**Arrêté n° 2025-PREF/DCPPAT/BUPPE/421 du 26 décembre 2025
portant prescription de mesures complémentaires à la société Enviro-Conseil et Travaux
(ECT) pour les travaux de réaménagement de la carrière aux lieux-dits « Les Houdoux » et
« Les Rochettes de Granville » sur le territoire de la commune du VAL-SAINT-GERMAIN
(91530), et au lieu-dit « Terres à pot » sur le territoire de
la commune d'ANGERVILLIERS (91470)**

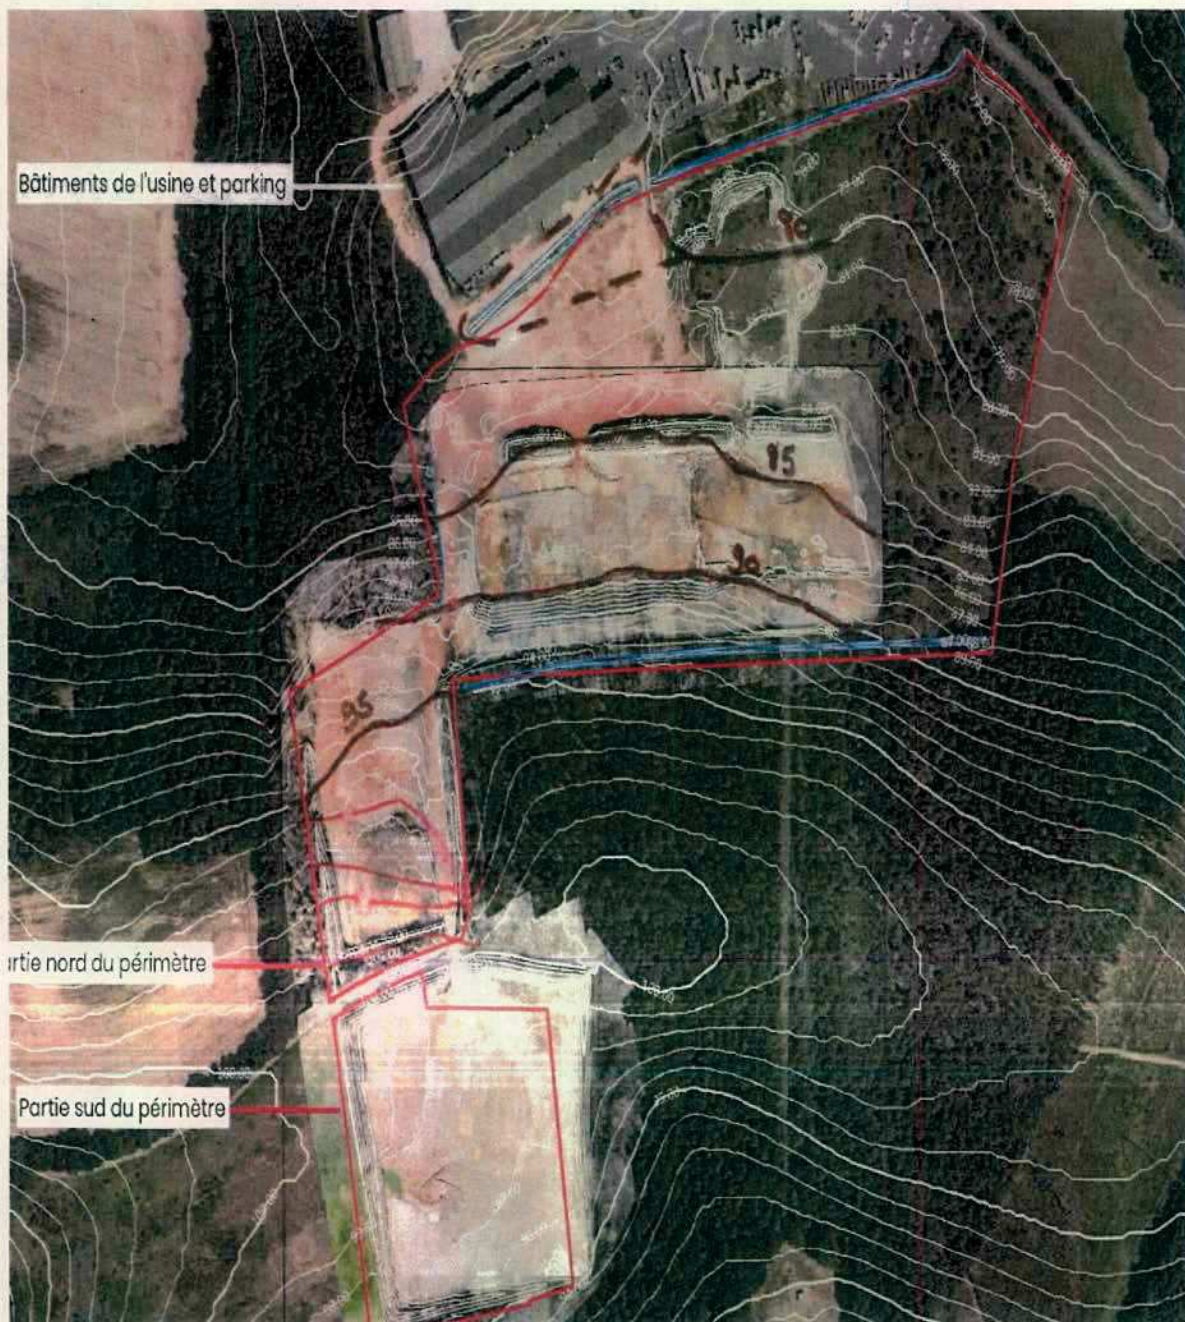
A/ Les prescriptions de l'arrêté préfectoral de mesures de sécurité et de mesures d'urgence du 5 août 2021 et en particulier son article 2 sont remplacées par les dispositions suivantes :

« Le remblaiement/comblement des plans d'eau résiduels peut être réalisé avec les déblais issus de l'excavation de la carrière ainsi qu'avec des déblais provenant de l'extérieur de l'emprise de la carrière. Dans le cas d'apport extérieur, les matériaux doivent suivre la procédure spécifiée à l'article 5 et l'arrêté ministériel du 12/12/2014 relatif aux conditions d'admission des déchets inertes dans les installations relevant des rubriques 2515, 2516, 2517 et dans les installations de stockage de déchets inertes relevant de la rubrique 2760 de la nomenclature des installations classées.

La côte NGF des terrains remblayés ne doit pas dépasser la côte NGF des terrains adjacents.

Le remblaiement de la carrière ne doit pas nuire à la qualité et au bon écoulement des eaux.
La remise en état du site peut être réalisée avec l'apport de matériaux extérieurs au site. »

B/ L'exploitant, dans le cadre de son plan d'aménagement, doit se rapprocher au maximum des courbes de niveau identifiées sur le plan ci-dessous :

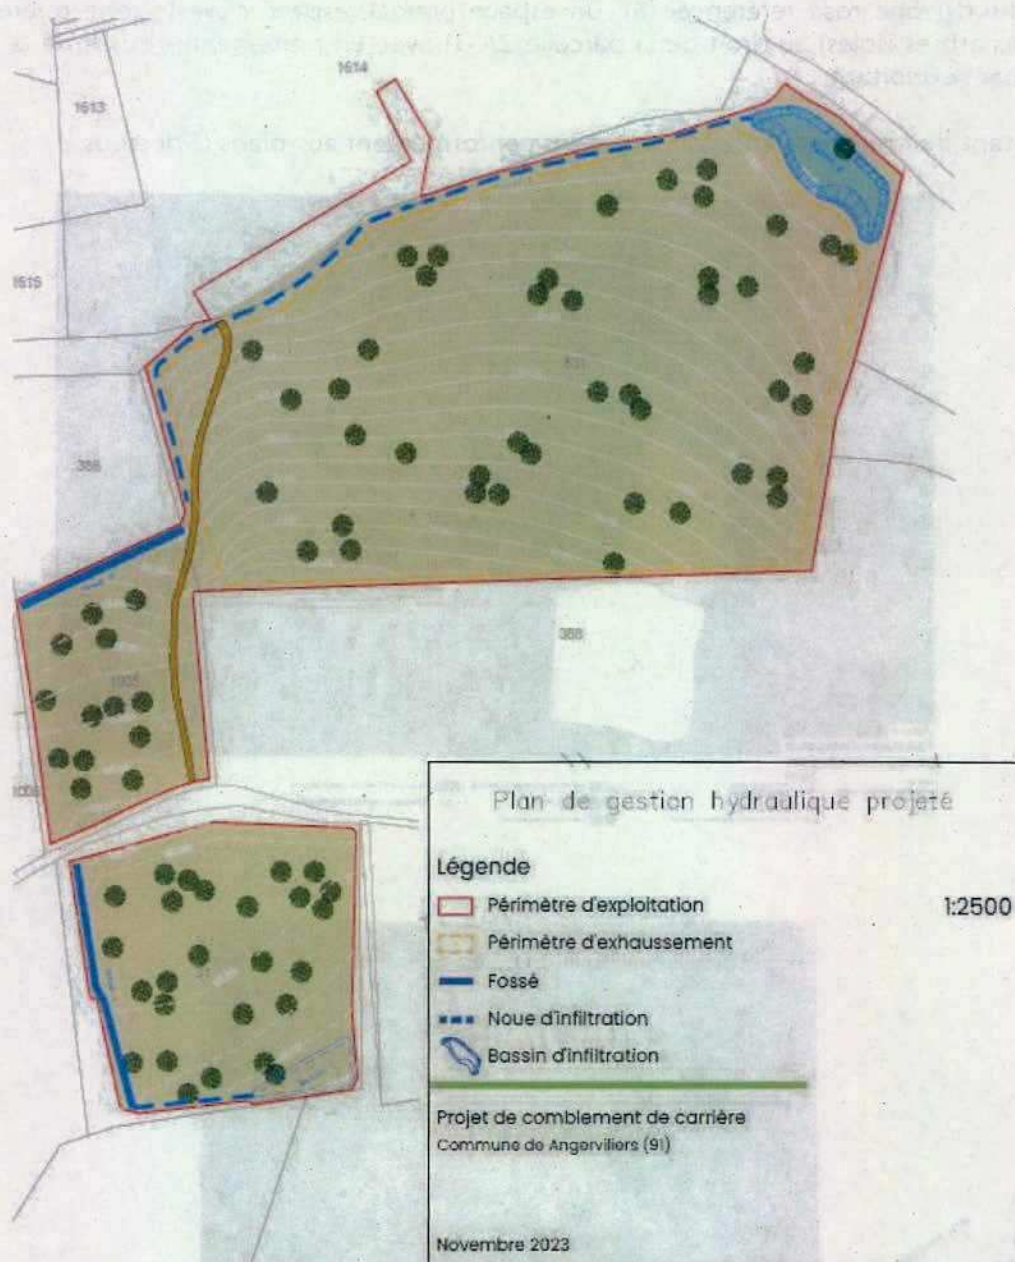
L'exploitant doit mettre en œuvre un système de stockage et d'infiltration organisé par un réseau de noues périphériques et de 2 bassins complémentaires présentés ci-dessous.

La collecte des eaux s'effectue uniquement par gravité.

Les noues sont réalisées afin de s'intégrer à leur environnement. Les noues sont végétalisées. L'exploitant apporte une attention particulière à la noue située à l'ouest de la parcelle ZA 31.

La profondeur des noues ne dépasse pas 1,3 m de profondeur. Les bassins d'infiltration sont réalisés de manière à ce que leur profondeur ne dépasse pas 1 m afin de limiter des pratiques illicites de baignade.

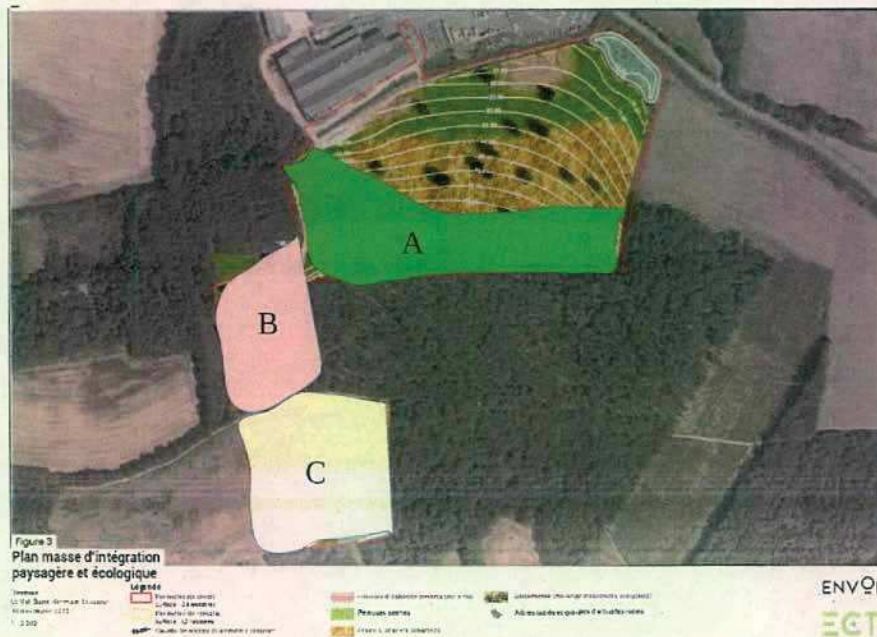
L'exploitant implante, au sud de la parcelle 831, des boisements (arbustes et arbres) de manière à renforcer la lisière forestière actuelle (cf zone verte 1^{er} plan ci-dessous : zone référencée A).

Un reboisement piqueté de la parcelle 1005 est opéré afin d'assurer la continuité forestière est-ouest et nord-sud (zone rose référencée B). Un espace prairial (espace ouvert (zone référencée C) avec quelques arbres isolés) au droit de la parcelle ZA 31 avec un traitement arbustif de la lisière Est, est réalisé par l'exploitant.

L'exploitant doit remettre en état les terrains conformément aux plans ci-dessous.

Merlon de matériaux à régaler sur la parcelle ZA 31
